## 1. Évolution de la version programme de la carte SCU 768-03 : de V3.8 à V4.2

## 2. Nouveau filtre fioul avec désaérateur

## 3. Evolutions des brûleurs

### Mettre la chaudière hors tension

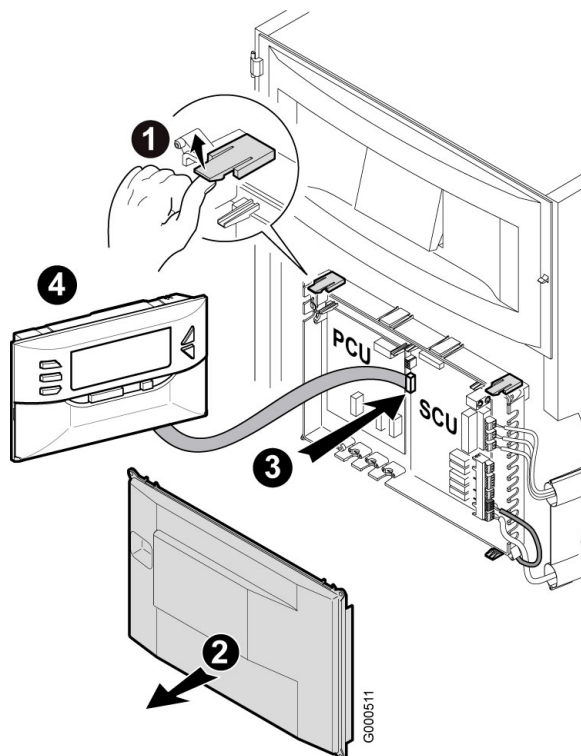
- 1 Soulever les 2 languettes
- 2 Retirer le capot de protection
- 3 Raccordement de l'outil de programmation.
- 4 Mettre la chaudière sous tension.

## 1.3 Cartes concernées - Pièces de rechange

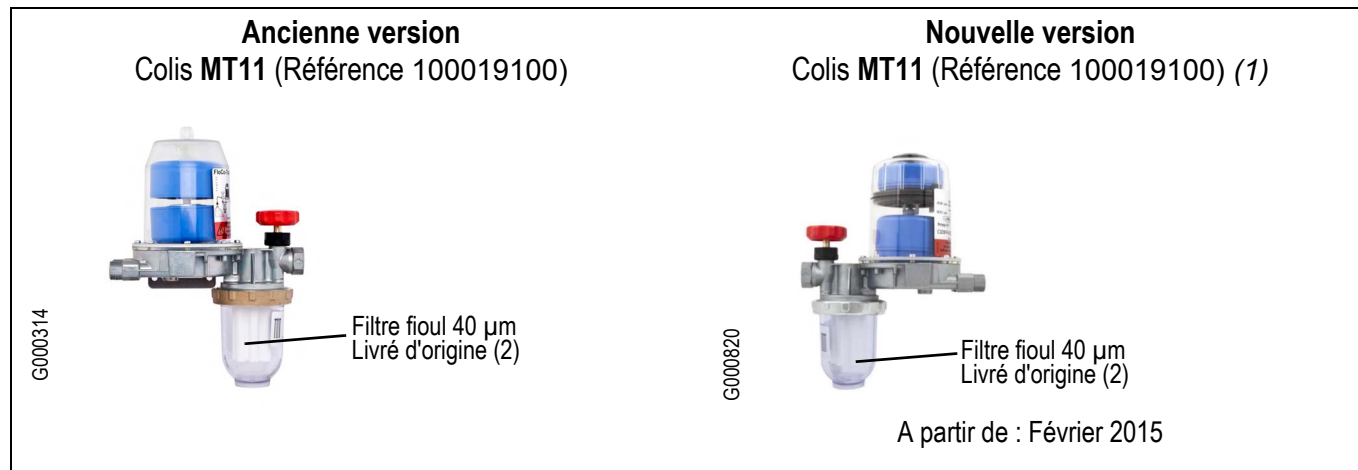
Appareils concernés	Carte SCU 768-03			
	Ancienne version	Nouvelle version	Application en production A partir de :	Pièces de rechange
OSCR 18 OSCR 24 OSCR 30	300026778-04	300026778-05	Semaine 07/ 2015	Référence : <b>300026778 *</b>

\* Les cartes **SCU 768-03** mises à jour, seront disponibles au CPR à partir de semaine **14/2015**.

### ► Mettre en place le tube de détection de flamme (Référence : 7618310),

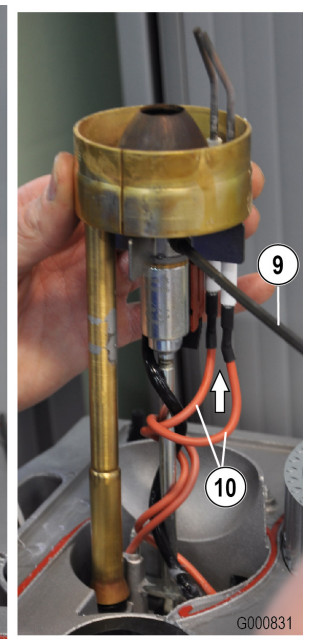
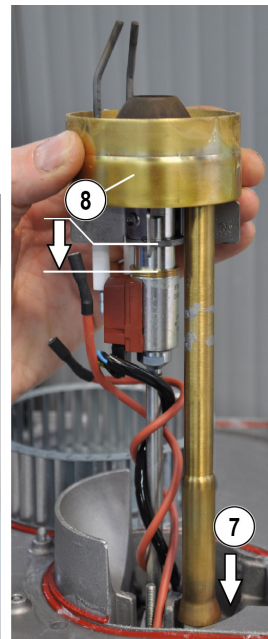
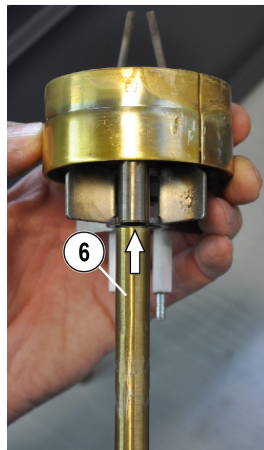
1. Mettre le brûleur en position de maintenance.
2. Retirer le tube de regard de la tête de combustion, en le tirant vers le bas.
3. Débrancher les câbles des électrodes d'allumage.
4. Dévisser la vis de fixation de la tête de combustion (Clé 6 pans),
5. Retirer la tête de combustion.

6. Mettre en place le tube de détection de flamme (fourreau) sur la tête de combustion,
7. Remettre en place la tête de combustion en glissant le tube de détection (fourreau) sur la cellule de détection de flamme,
8. Amener l'ensemble en butée sur la ligne gicleur
9. Resserrer la tête de combustion à l'aide de la clé 6 pans, en respectant l'alignement entre la tête de combustion et la cellule. Le fourreau ne doit pas exercer de tension sur la cellule de détection de flamme.
10. Rebrancher les câbles des électrodes d'allumage. Remonter le brûleur.

► **Modifier la pression de démarrage à 17 bar et le débit d'air à 65 % - CO<sub>2</sub>= 12,1% (Uniquement pour : Brûleur 18 kW)**

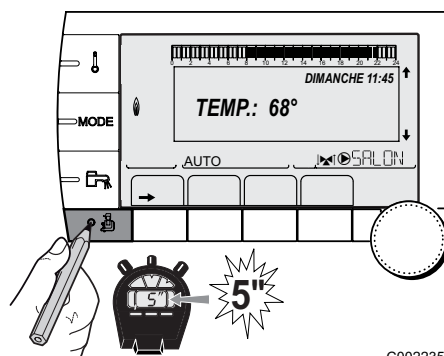
- Appuyer pendant 5 secondes sur la touche 
- Accéder au menu **#SYSTEME**,
- Régler le paramètre **INSTALLATION** sur **ETENDUE**
- Faire un appui court sur la touche

C003896-C

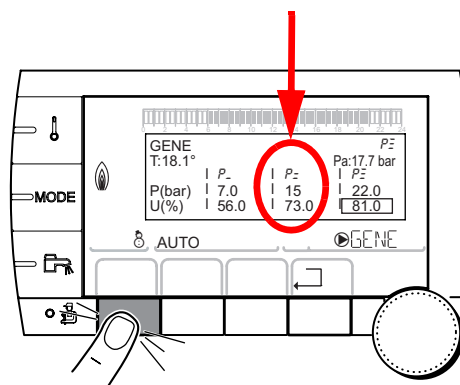
- Faire un appui long sur la touche de gauche pour accéder au réglage de la pression fioul **P** et du débit d'air **U**.
- Tourner le bouton rotatif pour sélectionner la valeur **P** à puissance de démarrage  $P_{-}$ . Valider par un appui sur le bouton de réglage rotatif. Les flèches clignotent.
- Régler la pression de démarrage **P** à **17** bar. Pour valider, appuyer sur le bouton rotatif
- Tourner le bouton rotatif pour sélectionner la valeur **U** à puissance de démarrage  $P_{-}$ . Valider par un appui sur le bouton de réglage rotatif. Les flèches clignotent.
- Régler le débit d'air **U** au démarrage à **65** à l'aide du bouton rotatif. Pour valider, appuyer sur le bouton rotatif.
- Vérifier la valeur du CO<sub>2</sub> : celui-ci doit être de 12.1 %.

Valeurs de réglage d'usine						
Modèle de brûleur Chaudière	Puissance		Pression fioul P (bar( MPa))	Débit d'air U (%) Réglage indicatif	CO <sub>2</sub> (%)	Pression d'air à la tête (mbar) Réglage indicatif
F10E2-5.18 Chaudière <b>OSCR 18</b>	$P_{-}$	Puissance minimale	7 (0.7)	34	10.5	5.5
	$P_{-}$	Puissance de démarrage	17 (1.7)	65	12.1	8.6
	$P_{=}$	Puissance maximale	20 (2.0)	71	12.5	9.9
